АКЦИОНАРСКО ДРУШТВО
АЕРОДРОМ "НИКОЛА ТЕСЛА"
БЕОГРАД
06 бр. 824
05.02.2016 год.

ПРЕДМЕТ: Питања и одговори за конкурсну документацију за јавну набавку „ИЗГРАДЊА ОГРАДЕ ОКО ПЕРИМЕТРА“ БРОЈ 106/2015 ОП

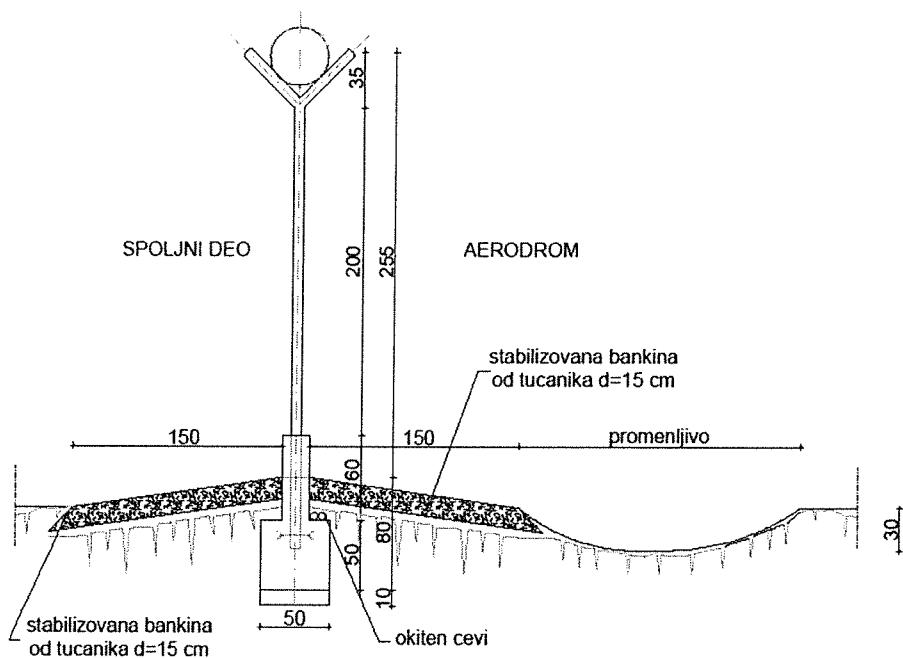
Позиција 2.7 доставити цртеж односно детаљ постављања 2 пвц окитец цеви са унутрашње цеви парапетног зида.

Цеви се са обујмицама постављају преко темеља самаца уз изведени темељни парапетни зид видно.

armatura temelja i betonskog parapeta ograde sa stubovima

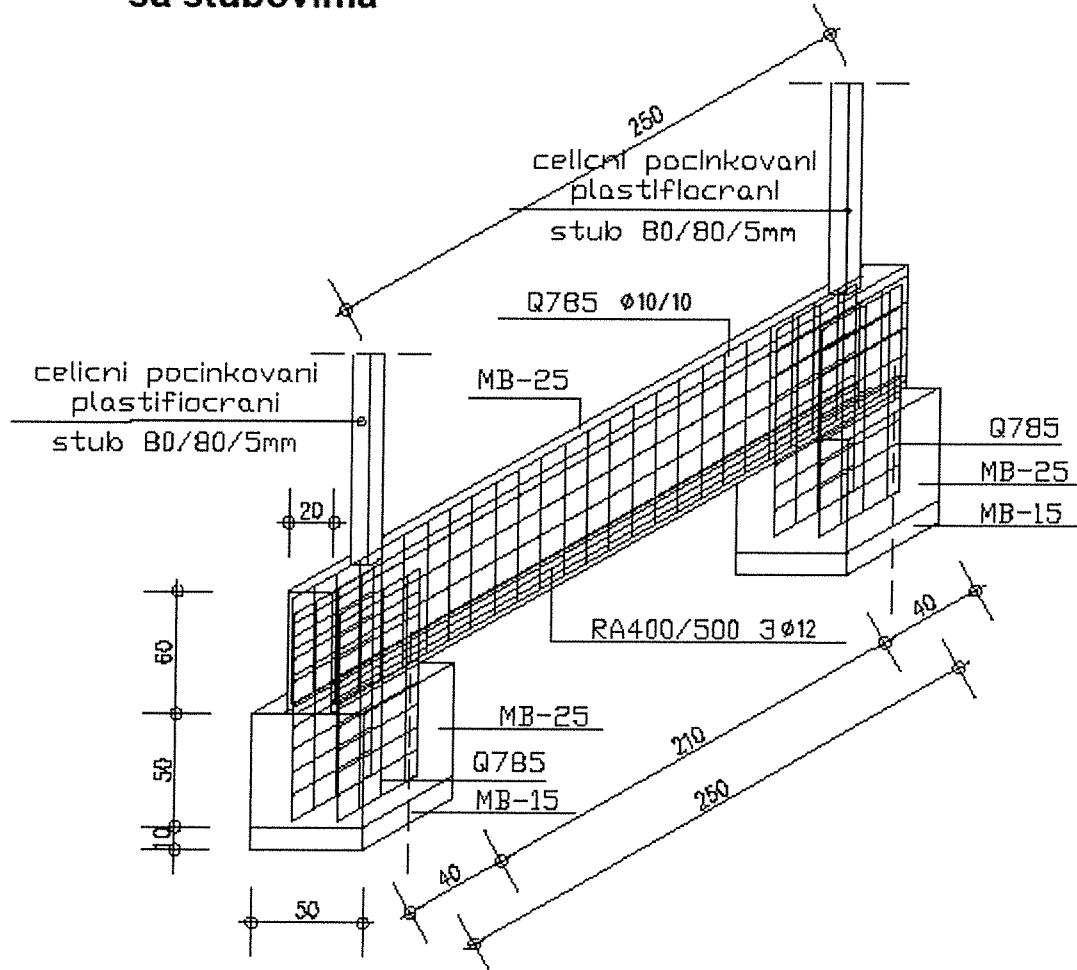
Доставити детаљ уградње РА арматуре, положај.
